改善箇所説明図

電気装置 (ボディコントロールモジュール)

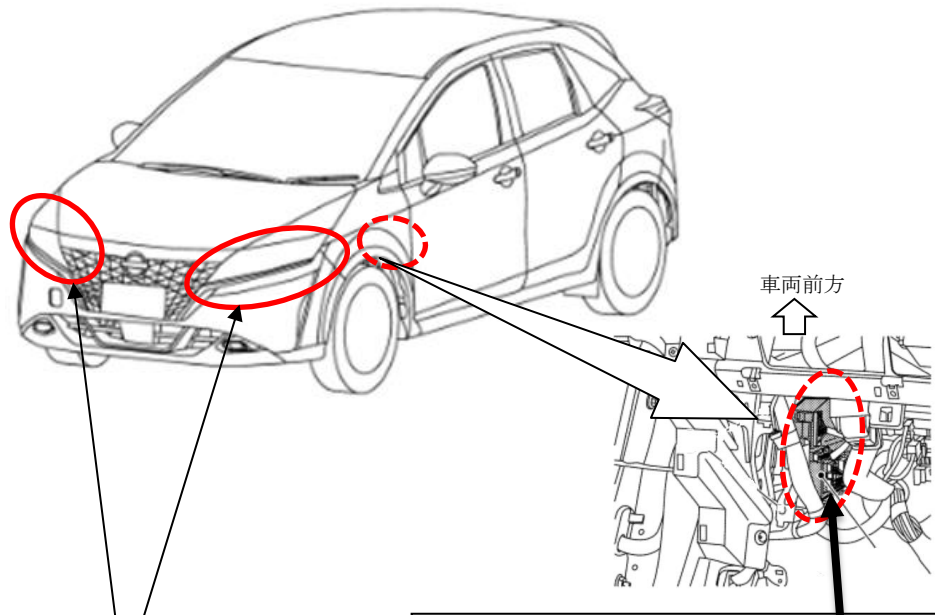
基準不適合発生箇所

ボディコントロールモジュールにおいて、制御プログラムが不適切なため、配光可変型走行用前照灯 ON かつ霧灯 ON の状態でライトスイッチをスモール位置に操作した場合に、配光可変型走行用前照灯と同時に点灯すべきすれ違い用前照灯が消灯し、保安基準第32条（前照灯の基準）を満足しない。

改善の内容

全車両、ボディコントロールモジュールの制御プログラムを改善プログラムに修正し、霧灯単独点灯モードを廃止する。また、前照灯の作動条件に関する記載を修正した取扱説明書および簡単早わかりガイドの追補版を配布する。

識別：銀色のシールをモデルナンバラベルの右横に貼り付ける。
